**Beskrivelse til reguleringsplan for**

**Buktamo steinbrudd**

**Planforslag fra Veidekke Industri as**

Planident: 19242012003

### 5.1 Plankart

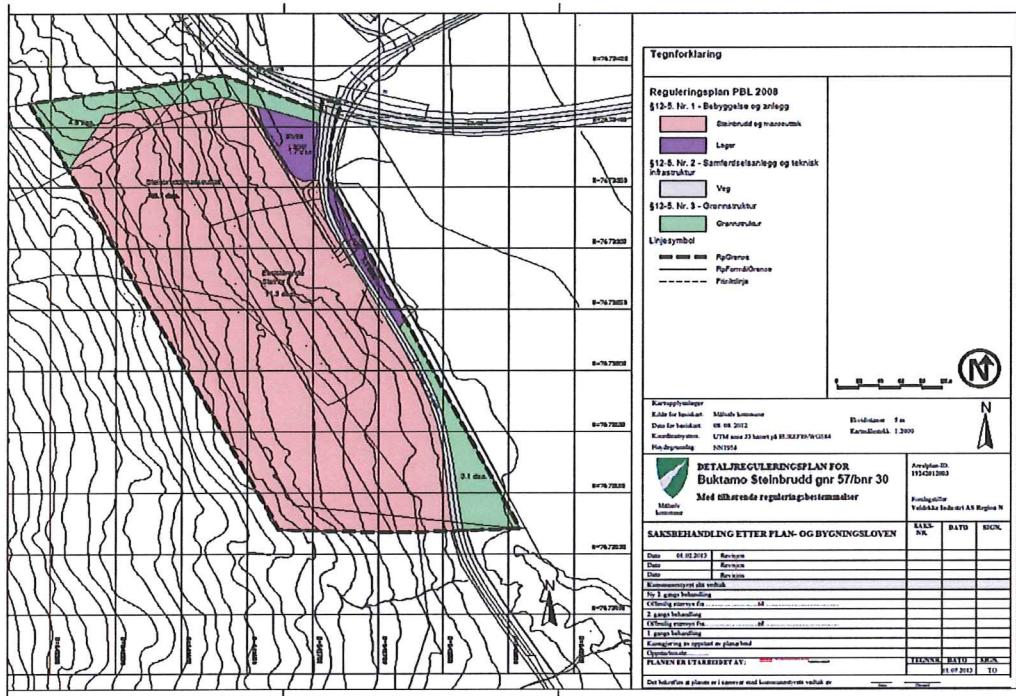
*"Adkomst fra fv 855 må tas med i reguleringsplanen til midt i fylkesveien, med frisiktsoner inntegnet  
Avkjørselen må utformes i henhold til vegnormalene slik at vogntog kan benytte kjøremåte A, til og fra fv855  
Det må tas inn i rekkefølgebestemmelse om at avkjørselen skal opparbeides og godkjennes av Statens vegvesen før utvidelsen av steinbruddet tas i bruk"*

På plankartet er reguleringsgrense lagt til midt i Fv855, frisiktsonene er også lagt inn på plankartet. I planbestemmelser pkt 3.2.2 er det lagt inn bestemmelse om krav til geometrisk utforming av avkjørsel og at avkjørsel skal være opparbeidet og godkjent av Statens vegvesen før utvidelsen av steinbruddet tas i bruk.
